Nota van zienswijzen

Ontwerp-projectplan Waterwet “Wijboschbroek”

Waterschap Aa en Maas

Geanonimiseerde versie d.d. 4 april 2024

Kaart 1: in de hydrologische rapportage te vinden op pagina 59.

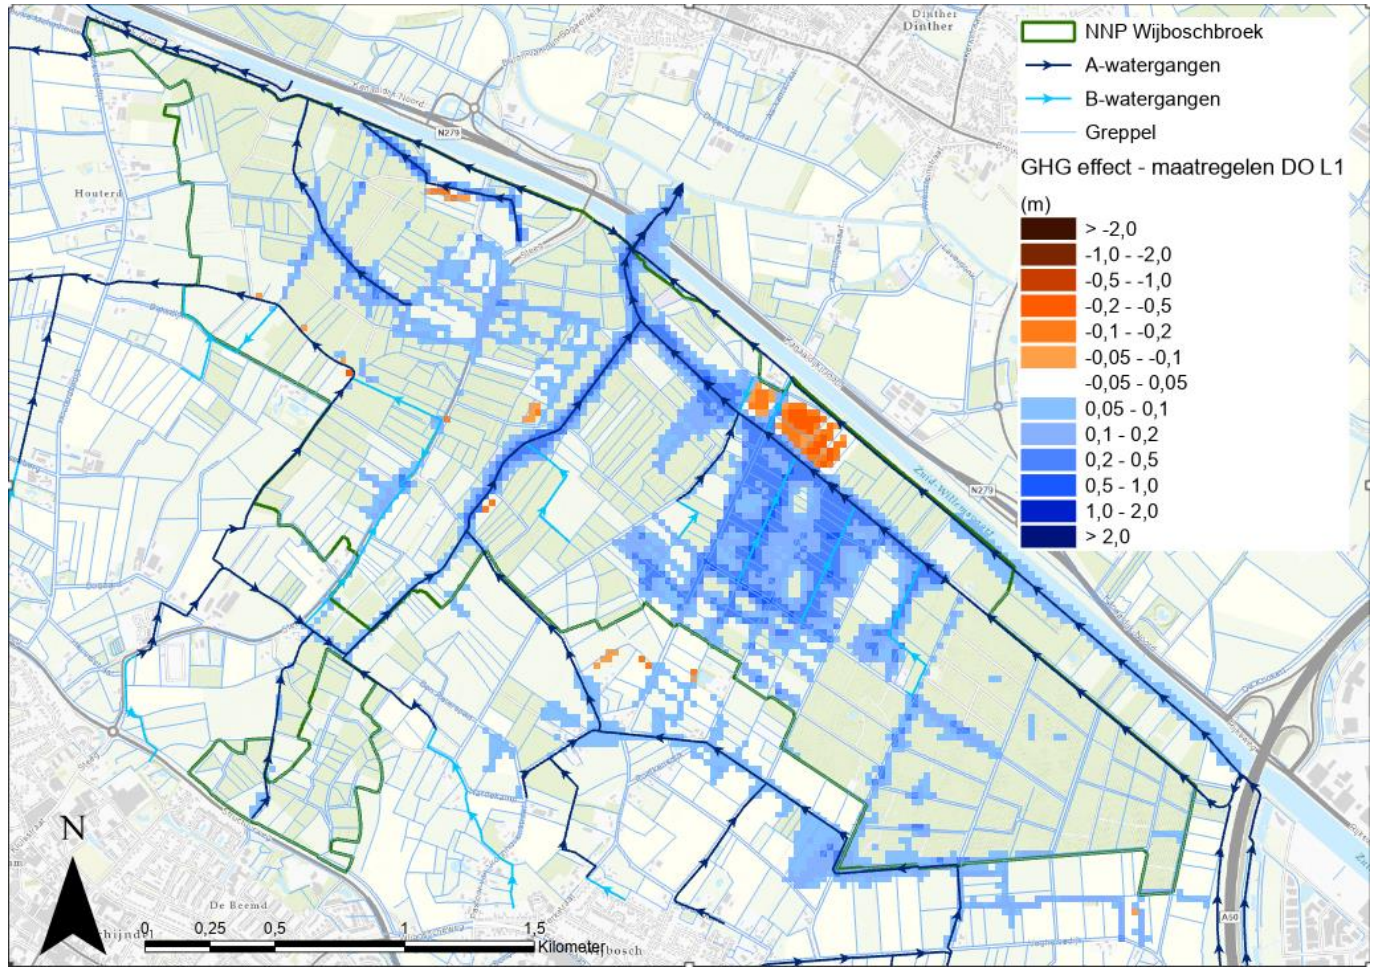
13	A	Inspreker maakt zich zorgen dat door de maatregelen het peil van het grondwater te veel stijgt en hij daardoor overlast krijgt op zijn bedrijf. Hij heeft nu al vaak last van te veel water in het voorjaar	<p>De huiskavel en omliggende percelen van de inspreker liggen ver van het plangebied. Ter plaatse van deze percelen worden op basis van de berekeningen geen extra vernatting als gevolg van de maatregelen uit het projectplan verwacht.</p> <p>Achter in de nota van zienswijzen zijn kaarten opgenomen uit het hydrologische rapport. Deze kaarten tonen dat er geen</p>	Geen wijzigingen in het Ontwerp-Projectplan

14	A	Inspreker geeft aan dat met het voorliggende projectplan, zij zich ernstige zorgen maken over de uitstralingseffecten naar hun percelen. Voor inspreker is niet inzichtelijk óf en hóe u heeft berekend wat de effecten op onze percelen gaan zijn.	De huiskavel en omliggende percelen van de inspreker liggen ver van het plangebied. Ter plaatse van deze percelen worden op basis van de berekeningen geen extra vernatting als gevolg van de maatregelen uit het projectplan verwacht.	Geen wijzigingen in het Ontwerp-Projectplan

16	A	<p>Inspreker geeft aan dat met het voorliggende projectplan, zij zich ernstige zorgen maken over de uitstralingseffecten naar hun percelen. Voor inspreker is niet inzichtelijk óf en h�oe u heeft berekend wat de effecten op onze percelen gaan zijn.</p>	<p>De effecten op grondwaterstanden zijn berekend met een grondwatermodel dat gebouwd is voor het Wijboschbroek en de omgeving daaromheen. Uit de berekeningen blijken geen uitstralingseffecten op de percelen van de inspreker plaats te vinden gedurende de wintermaanden. De afwatering van deze percelen blijft behouden. Er worden dan ook geen nadelige effecten ter plaatse van deze percelen als gevolg van het projectplan verwacht.</p>	<p>Geen wijzigingen in het Ontwerp-Projectplan</p>

<p>uitstralingseffecten zijn, zie kaart 1, 2 en 3.</p> <p>De volledige hydrologische rapportage is als bijlage 2 bijgevoegd aan het projectplan.</p>	
	B	<p>Er zou een sloot worden gegraven aan de Baksdijk, die staat nu niet meer op de kaart, kunt u uitleggen waarom?</p>	<p>In een vorige versie van het plan is geen sprake geweest van een extra waterloop. De optie die voorlag was het verleggen van de Molenheideloop parallel aan de Baksdijk. Het verleggen van waterloop de Molenheideloop naar de Baksdijk is, voor de ter inzagelegging, uit het plan gehaald nadat uit berekeningen bleek dat het verleggen van de watergang maar een beperkt effect op de wintergrondwaterstanden (GHG) heeft en daarnaast verlagingen van de zomergrondwaterstanden (GLG) ontstonden in het natuurgebied lang de Molenheideloop die gedempt zou worden. Er is geconcludeerd dat het verleggen van de watergang op de korte termijn niet bijdraagt aan het vernatten van de natte natuurparel Wijboschbroek.</p> <p>Er wordt niet uitgesloten dat deze maatregel heroverwogen dient te worden, wanneer meer bekend is over de extra waterafvoer door de Molenheideloop als gevolg van de overstort Schijndel in de toekomst. Wanneer hierover meer bekend is dient het verleggen van de waterloop heroverwogen te worden om het risico op instroming van water van slechte kwaliteit het gebied in bij piekafvoeren te beperken. In deze overweging zal worden</p>	<p>Geen wijzigingen in het Ontwerp-Projectplan</p>

<p>Achter in de nota van zienswijzen zijn kaarten opgenomen uit het hydrologische rapport. Deze kaarten tonen dat er geen uitstralingseffecten zijn, zie kaart 1, 2 en 3.</p> <p>Achtergrondinformatie over modelberekeningen is na te lezen in het hydrologisch rapport dat bijgevoegd is bij het projectplan water (bijlage 2).</p>	
	B	<p>Inspreker geeft aan dat er een aantal zaken zijn in het plan die hun zorgen lijken te onderstrepen.</p> <p>De eerste is de verwevenheid van de waterloop tussen landbouwgebied en natuurgebied. In een eerdere versie van uw plan was er – naar onze mening terecht – een gescheiden waterloop aangebracht, zodat het teveel aan water op de landbouwpercelen afgevoerd zou kunnen worden zonder het natuurgebied daarmee droog te trekken. In de voorliggende versie van uw projectplan wordt deze extra waterloop niet meer aangelegd en blijven de natuur- en landbouwpercelen verweven.</p>	<p>Tijdens de verkenning van hydrologische maatregelen ter verbetering van het Wijboschbroek in een eerdere studie, is een dergelijke waterloop overwogen langs de noordwestgrens van het natuurgebied en de aangrenzende landbouwpercelen. Echter bedoelde waterloop is niet opgenomen in het projectplan omdat het pakket aan maatregelen daartoe geen aanleiding geeft: uit de hydrologische berekeningen van het huidige pakket maatregelen blijkt dat de waterhuishoudkundige situatie in de omgeving niet significant veranderd. De volgende aspecten kunnen aanleiding zijn om , in een (eventuele) vervolgfase (een nieuw project), het watersysteem in en om Wijboschbroek te herzien en genoemde waterloop opnieuw te overwegen:</p> <p>a) als duidelijk is hoe aanwezige natuurwaarden in het middengebied van het Wijboschbroek zich ontwikkelen na gerealiseerde maatregelen; en/of</p>	<p>Geen wijzigingen in het Ontwerp-Projectplan</p>

<p>Achter in de nota van zienswijzen zijn kaarten opgenomen uit het hydrologische rapport. Deze kaarten tonen dat er geen uitstralingseffecten zijn, zie kaart 1, 2 en 3.</p> <p>Achtergrondinformatie over modelberekeningen is na te lezen in het hydrologisch rapport dat bijgevoegd is bij het projectplan water (bijlage 2).</p>	
	B	<p>Inspreker geeft aan dat er een aantal zaken zijn in het plan die hun zorgen lijken te onderstrepen. De eerste is de verwevenheid van de waterloop tussen landbouwgebied en natuurgebied. In een eerdere versie van uw plan was er – naar onze mening terecht – een gescheiden waterloop aangebracht, zodat het teveel aan water op de landbouwpercelen afgevoerd zou kunnen worden zonder het natuurgebied daarmee droog te trekken. In de voorliggende versie van uw projectplan wordt deze extra waterloop niet meer aangelegd en blijven de natuur- en landbouwpercelen verweven.</p>	<p>Tijdens de verkenning van hydrologische maatregelen ter verbetering van het Wijboschbroek in een eerdere studie, is een dergelijke waterloop overwogen langs de noordwestgrens van het natuurgebied en de aangrenzende landbouwpercelen. Echter bedoelde waterloop is niet opgenomen in het projectplan omdat het pakket aan maatregelen daartoe geen aanleiding geeft: uit de hydrologisch berekeningen van het huidige pakket maatregelen blijkt dat de waterhuishoudkundige situatie in de omgeving niet significant veranderd. De volgende aspecten kunnen aanleiding zijn om, in een (eventuele) vervolgfase (een nieuw project), het watersysteem in en om Wijboschbroek te herzien en genoemde waterloop opnieuw te overwegen:</p> <p>a) als duidelijk is hoe aanwezige natuurwaarden in het middengebied van het Wijboschbroek zich ontwikkelen na gerealiseerde maatregelen; en/of</p>	<p>Geen wijzigingen in het Ontwerp-Projectplan</p>
